COMMUNE DE REMAUVILLE

ENQUETE PUBLIQUE

DU PLAN LOCAL D'URBANISME

RAPPORT

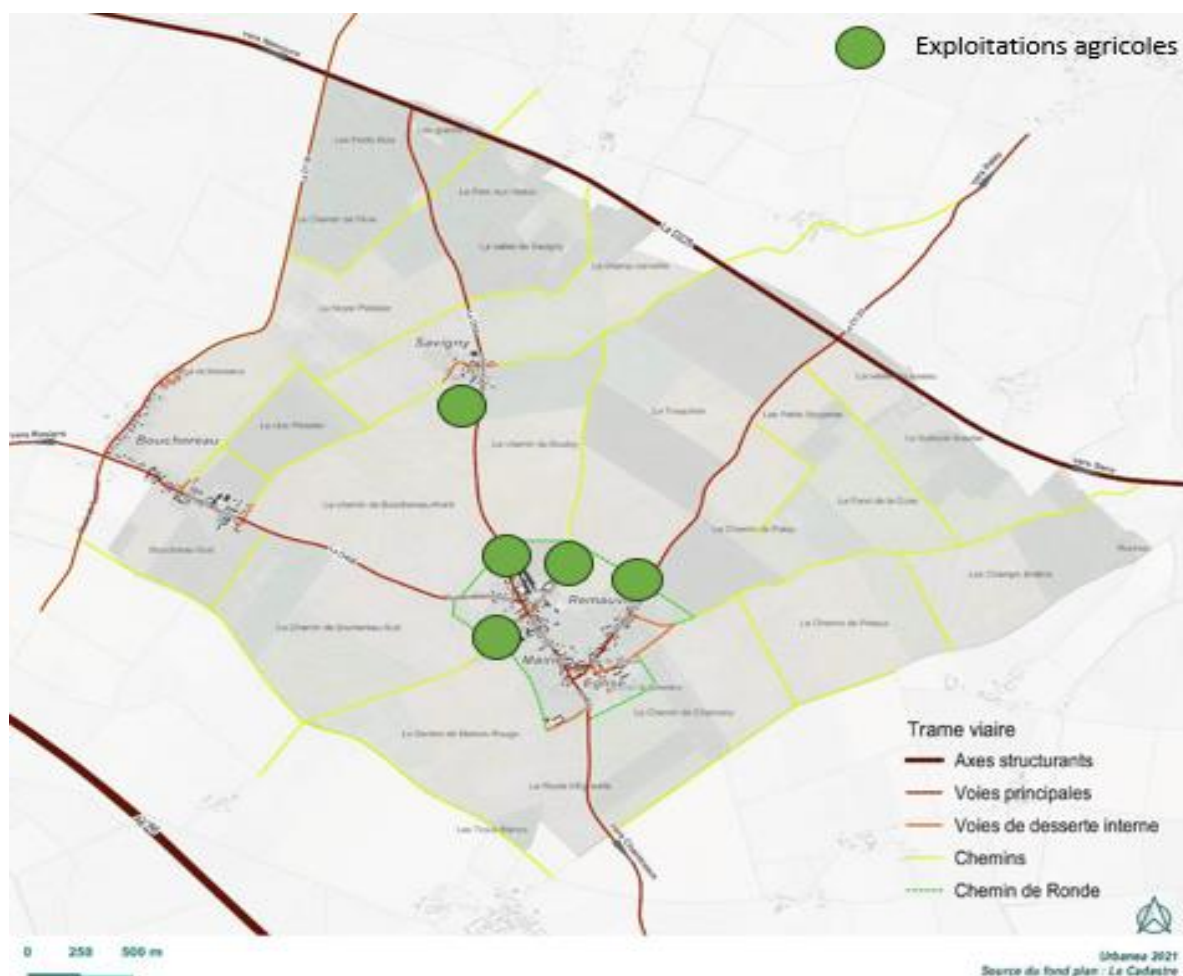
Recommandation : Réaliser un schéma des circulations agricoles

Aucun bilan de concertation sur ce sujet ne figure au dossier de PLU ou n'a été porté à la connaissance du commissaire-enquêteur.

En conséquence, le commissaire-enquêteur estime que ce plan des circulations agricoles n'est pas représentatif des besoins réels. Le sujet nécessite une réflexion plus sérieuse.

Il faudrait vérifier l'implantation des exploitations agricoles sur la carte de la page précédente.

Schéma ci-dessous ajouté.

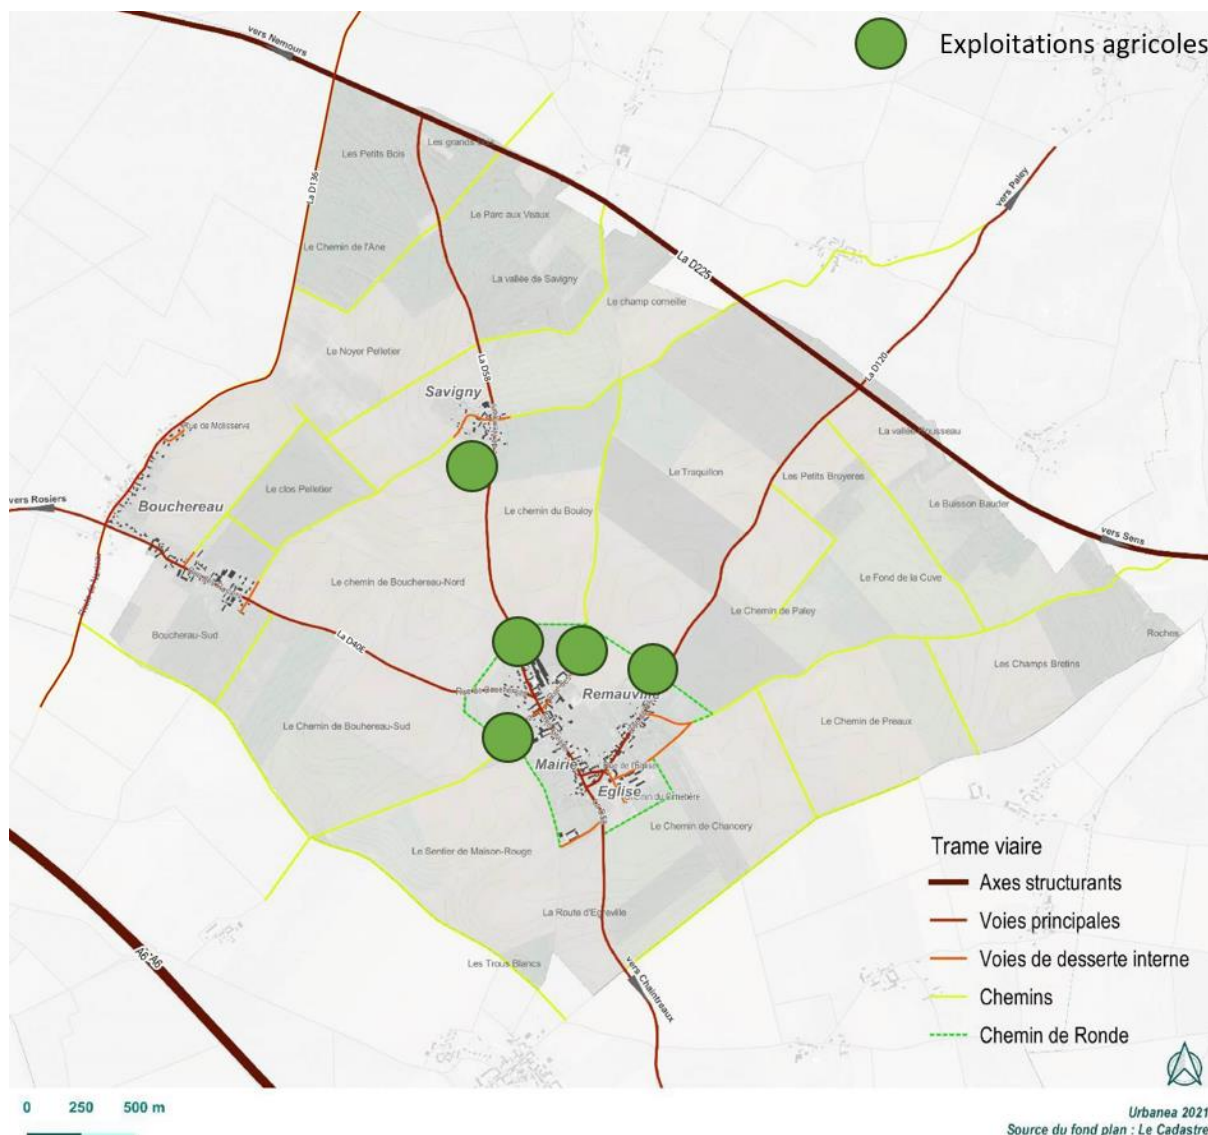
Demande la définition d'un schéma des circulations des engins agricoles

Aucun bilan de concertation sur ce sujet ne figure au dossier de PLU ou porté à la connaissance du commissaire-enquêteur.

En conséquence, le commissaire-enquêteur estime que ce plan des circulations agricoles n'est pas représentatif des besoins réels. Le sujet nécessite une réflexion plus sérieuse.

Schéma ci-dessous ajouté

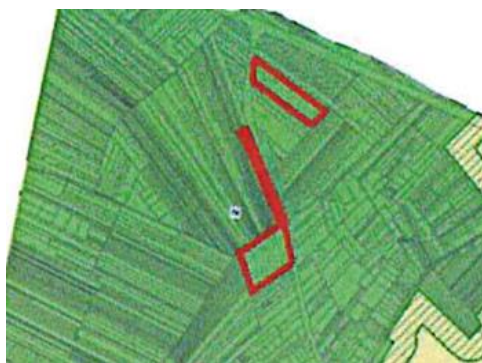
Augmenter à 15m la hauteur autorisée des bâtiments agricoles

Hauteur augmentée à 15 m.
